図－１ 燃料集合体概要図

図－２ 制御棒クラスタ増設及び炉内構造物取替え概要図

図－６ 液体廃棄物処理設備共用化及び撤去概要図

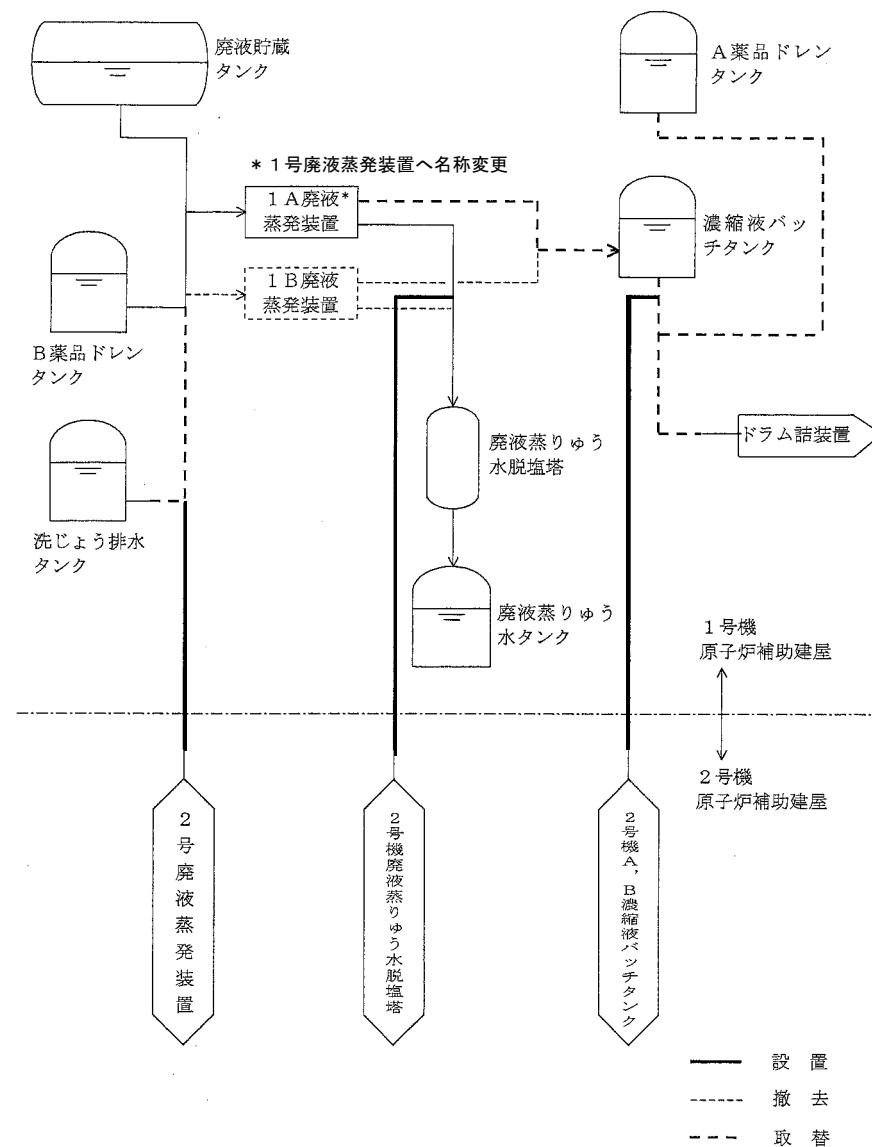
(注) 1 A廃液蒸発装置は1号廃液蒸発装置に名称を変更する。
